Procès-verbal de contrôle d'une installation électrique en BT et TBT

NON CONFORME

RueRue Bas de la Place

CommuneNAMUR

Image du tableau de repartition et de manoeuvre:

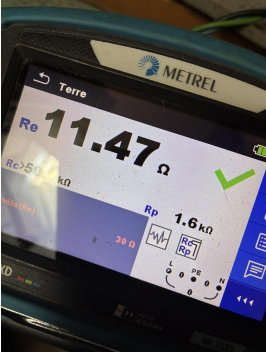
I5.01 Réaliser ou compléter le repérage des circuits/départs et/ou appareillage, bornes de raccordements, etc. (Livre 1 Sous-section 3.1.3.1. et 3.1.3.3.A. et 5.1.6.1)

I5.11 Obtenir les ouvertures non utilisées du tableau ou coffret (Livre 1 Section 5.1.4. et 4.2.2.3.)

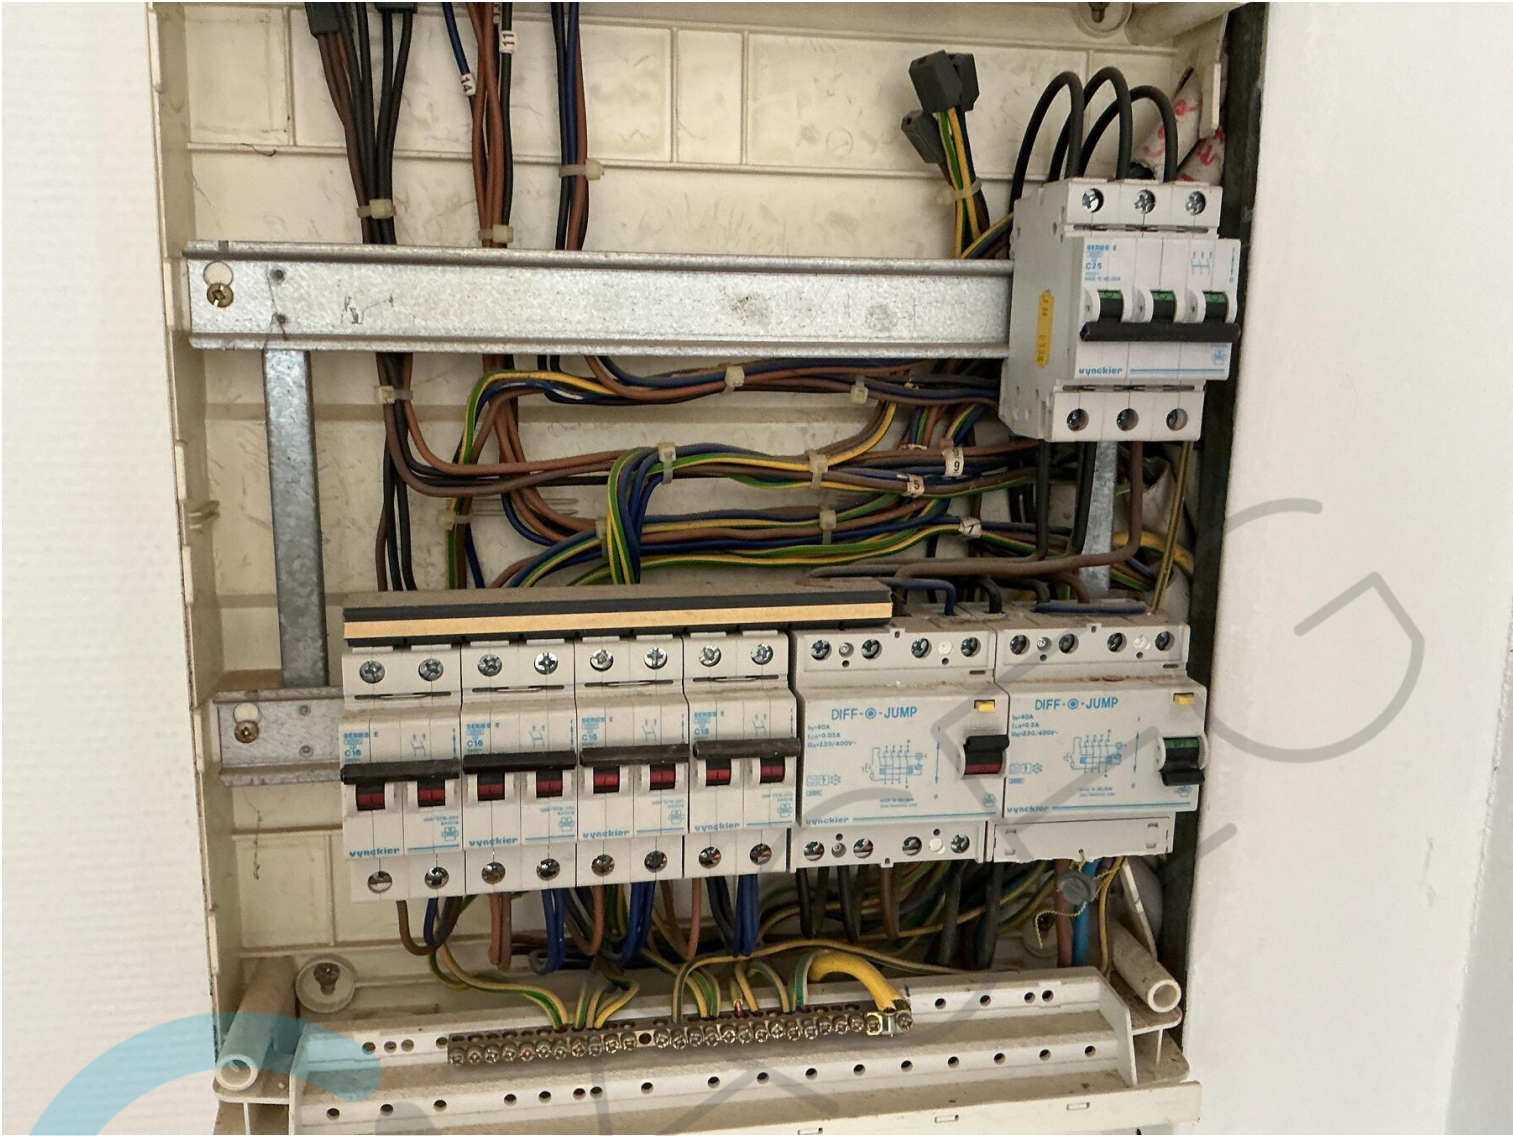
Reconditionner les prises cuisine
